**NUOVO SUPPORTO COLLETTORE per tutti i modelli da 60 cm e 45 cm**

A partire dalla serie numero 424... (giugno 2004) è stato gradualmente introdotto un nuovo supporto collettore con manicotti di raccordo già montati su tutte le lavastoviglie da 60 cm e da 45 cm.

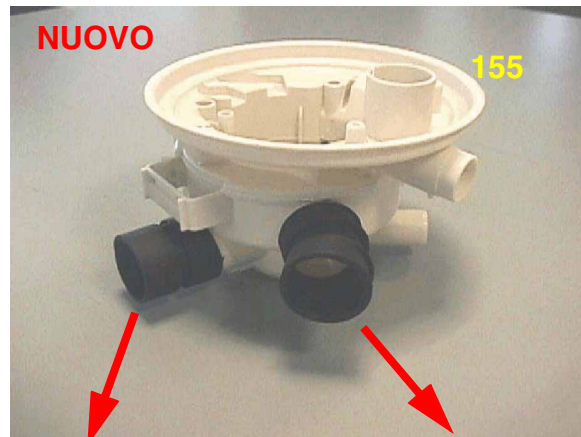
I numeri di ric. degli elementi modificati sono stati cambiati contestualmente all'introduzione della nuova parte.

I nuovi supporti collettore completi sono intercambiabili con quelli applicati sulle macchine prima della modifica, a patto che vengano rimossi i tubi flessibili precedentemente usati e venga di nuovo utilizzato il giunto della pompa di scarico.
